# 改善箇所説明図

## 基準不適合状態にあると認められる構造、装置又は性能の状況及びその原因

【走行用油圧ポンプ】

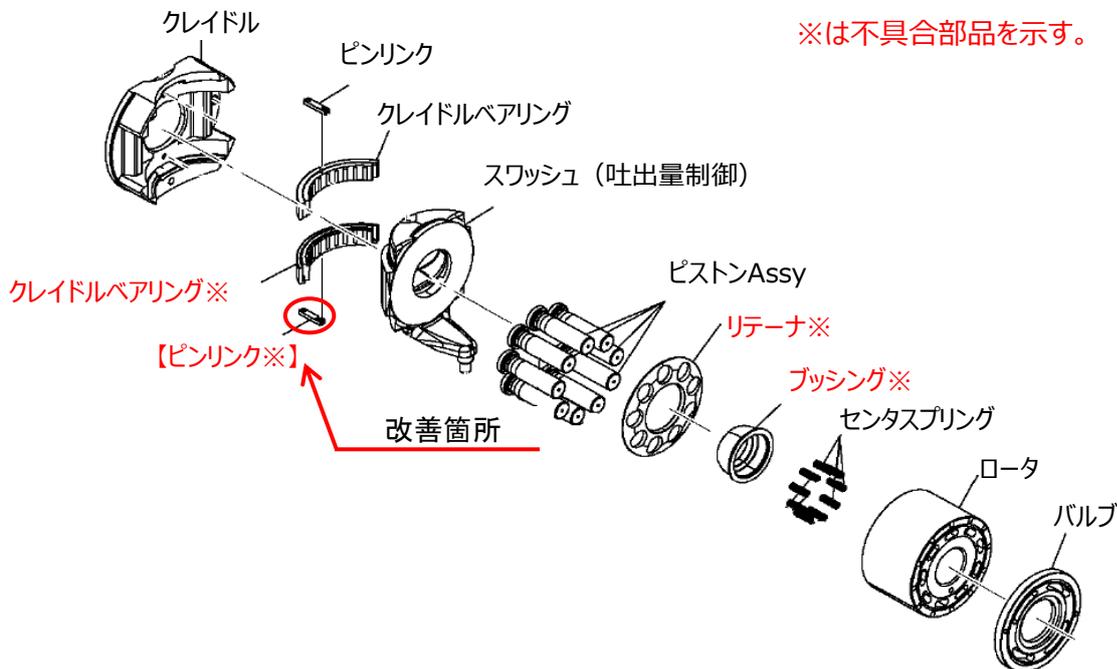
不具合発生箇所

※は不具合部品を示す。

タイヤローラーの走行用油圧ポンプにおいて、ポンプ内で使用されているピンリンクを加工する設備の管理が不適切なため、加工不良により強度が不足するものがある。そのため、当該ピンリンクの摩耗が進行し、ポンプ内で脱落することによりピンリンクが他の内部部品を損傷させ、最悪の場合、駐車ブレーキの解除ができなくなり走行不能となるおそれがある。

全車両、走行用油圧ポンプを良品に交換する。

識別：フレーム裏側に白色ペンキで識別マーキングをする
